Service Bulletin

Bulletin No: 2010-1-04

Subject: Cable Tie

Affected Models: S2010ACCPRUSG - 2010 Sno Pro 500 models within the VIN range of 113649 to 114297.

Fig. 1

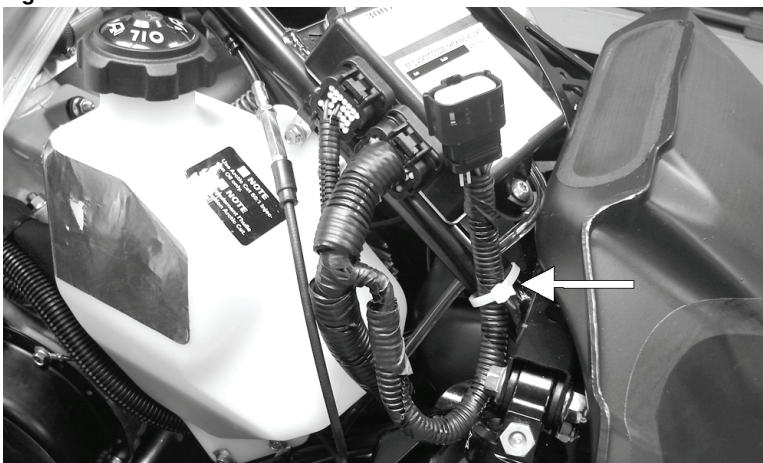
Condition: A cable tie was inadvertently left out securing the main harness to the chassis. Failure to secure the main harness may result in damage to the main harness.

Solution: Install the Cable Tie (p/n 0123-788) which will prevent the harness from contacting hot exhaust components during hood removal. Cable tie should not be over-tightened. Once the cable tie is installed, there should be approximately six inches of the harness above the cable tie. See Fig. 1.

III. 1

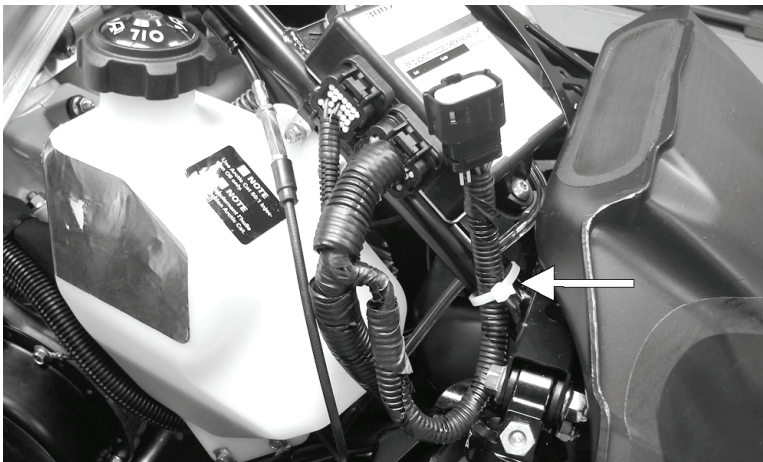
Condition: Par mégarde un attache de câble a été oublier pour la fixation du faisceau principal au châssis. Sans fixation le faisceau principal pourrait être endommager.

Solution: Installer l'Attache de câble (n/p 0123-788) pour la prévention du contact du faisceau principal au pièces d'échappement durant l'enlèvement du capot. Prenez précaution de pas mettre l'attache de câble trop serrer. Après l'installation de l'attache de câble, il devrait avoir 6 pouces du faisceau au dessus de l'attache. Consultez l'III 1.
